**Verslag huishoudelijke elektrische installatie op laagspanning en zeer lage spanning****Algemeen:**

Referentie: 011-20260806-02	Datum controle: 06/08/2026
Keurder: 011

Eigenaar:	Eyckmans - Van Den Eynde	EAN-code:	Onbekend
Adres installatie:	Ernest Jouretlaan 19 bus 2, 2650 - Edegem	Nummer teller(s):	1SAG1100260982
		Distributienetbeheerder installatie:	Fluvius
Datum uitvoering installatie:	☒ Vóór 01/10/1981 ☐ Tussen 01/10/1981 en 01/06/2020 ☐ Vanaf 01/06/2020		
Type:	☒ Wooneenheid ☐ Niet-huishoudelijk ☐ PV ☐ Batterij ☐ Laadpaal

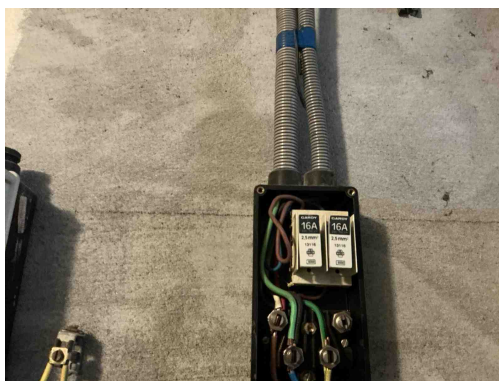
B06 - Het elektrisch verdeelbord heeft niet de minimale beschermingsgraad IPXX-B in een gewone ruimte (Boek 1: 4.2.2.3).

Opmerking: Oa bord 1

D08 - De nodige markeringen op de beveiligingstoestellen ontbreken of zijn onleesbaar (Boek 1: 5.3.5.5).

Opmerking: Oa bord 1

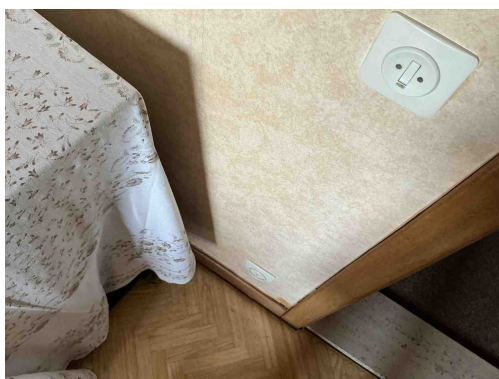
B30 - De houder van de beveiliging in een huishoudelijke ruimte is niet voorzien van aangepaste kalibreerelementen (Boek1: 5.3.5.5).

Opmerking: Oa bord 1 en 2

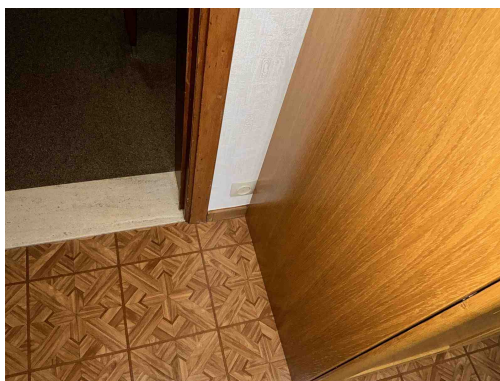
A20 - Er bevindt zich een contactdoos zonder beschermingsgeleider in de elektrische installatie. Deze is niet geplaatst achter een differentieelstroombeschermingsinrichting met grote (max. 30mA) of zeer grote (max. 10mA) gevoeligheid.

Opmerking: Oa woonkamer, slaapkamers

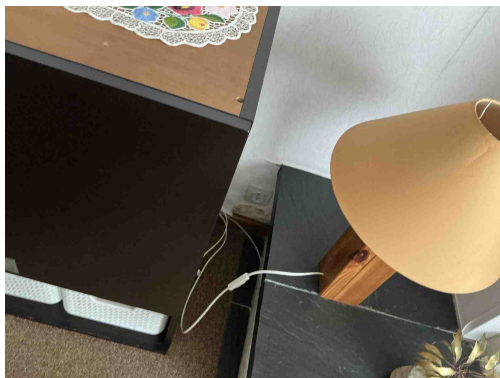
A20 - Er bevindt zich een contactdoos zonder beschermingsgeleider in de elektrische installatie. Deze is niet geplaatst achter een differentieelstroombeschermingsinrichting met grote (max. 30mA) of zeer grote (max. 10mA) gevoeligheid.

Opmerking: Oa woonkamer, slaapkamers

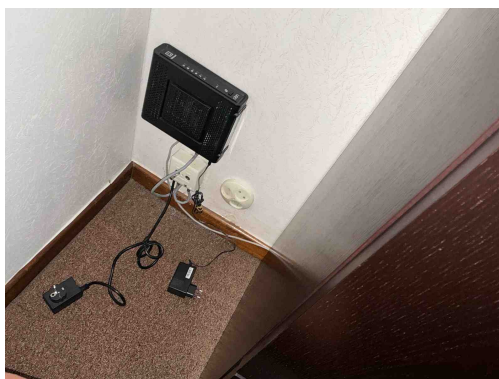
A20 - Er bevindt zich een contactdoos zonder beschermingsgeleider in de elektrische installatie. Deze is niet geplaatst achter een differentieelstroombeschermingsinrichting met grote (max. 30mA) of zeer grote (max. 10mA) gevoeligheid.

Opmerking: Oa woonkamer, slaapkamers

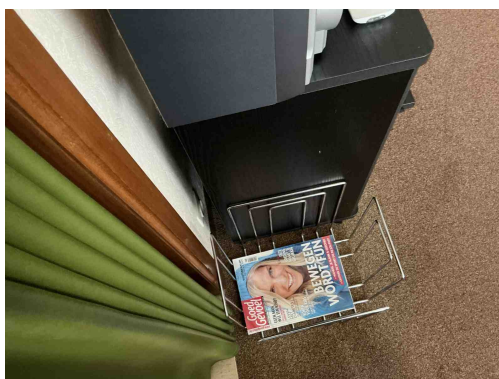
A20 - Er bevindt zich een contactdoos zonder beschermingsgeleider in de elektrische installatie. Deze is niet geplaatst achter een differentieelstroombeschermingsinrichting met grote (max. 30mA) of zeer grote (max. 10mA) gevoeligheid.

Opmerking: Oa woonkamer, slaapkamers

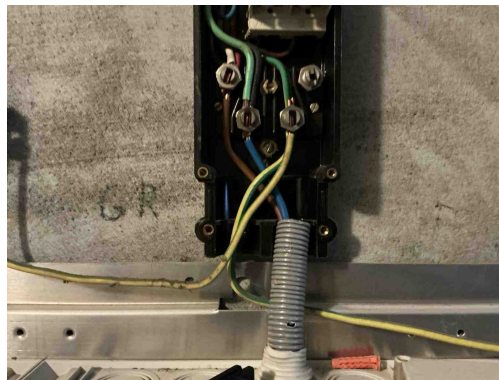
A20 - Er bevindt zich een contactdoos zonder beschermingsgeleider in de elektrische installatie. Deze is niet geplaatst achter een differentieelstroombeschermingsinrichting met grote (max. 30mA) of zeer grote (max. 10mA) gevoeligheid.

Opmerking: Oa woonkamer, slaapkamers

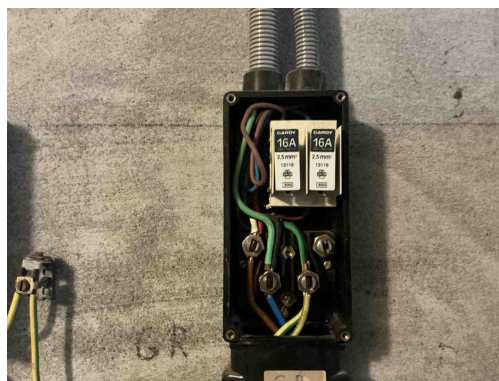
B34 - Het kabeltype van de meterbord verbinding aan de oorsprong van de installatie beantwoordt niet aan de minimale vereisten vastgelegd door de distributienet beheerder. (Boek1: 1.5 + SYNERGRID C1/107)

Opmerking: Oa vob

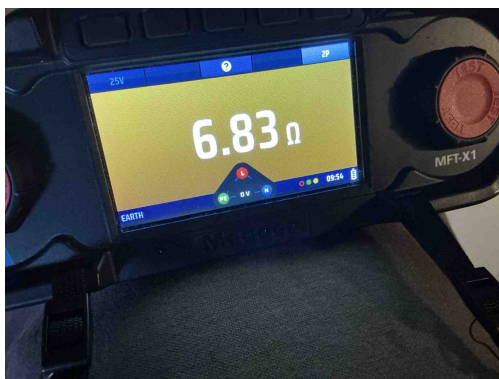
B29 - Het elektrisch verdeelbord in een huishoudelijke ruimte is niet voorzien van een deur (Boek1: 5.3.5.1).

Opmerking: Oa bord 2

B17 - De voedingsspanning is niet op elk bord vermeld (Boek 1: 3.1.3.3).

Opmerking: Oa bord 2
